Typ

1 329 0..  
1 330 0..

Stand 80-03

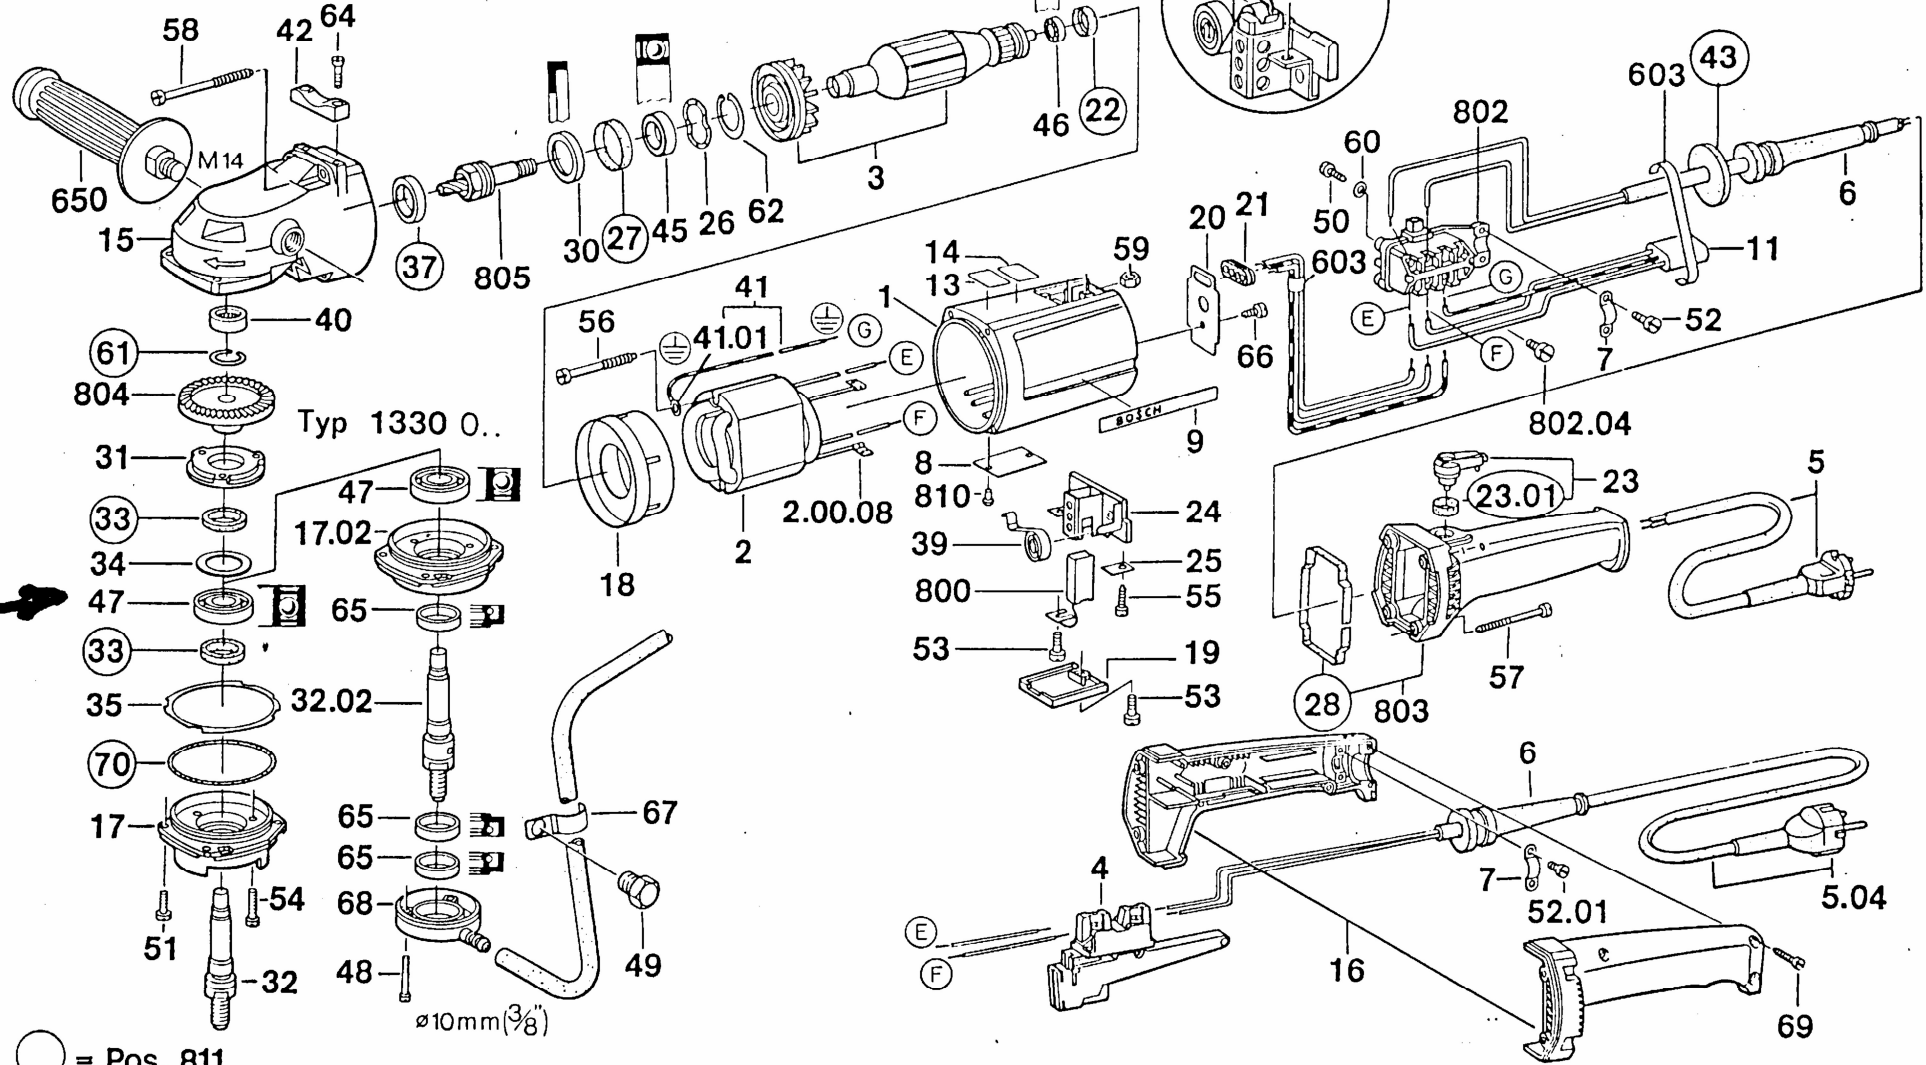
Beachten: Bei Reparaturen das neue DOPPELSEITIG abgedichtete Kugellager Pos.47 einbauen. (Gegen Fettaustritt an|der|Spindel.)

Neu  
New
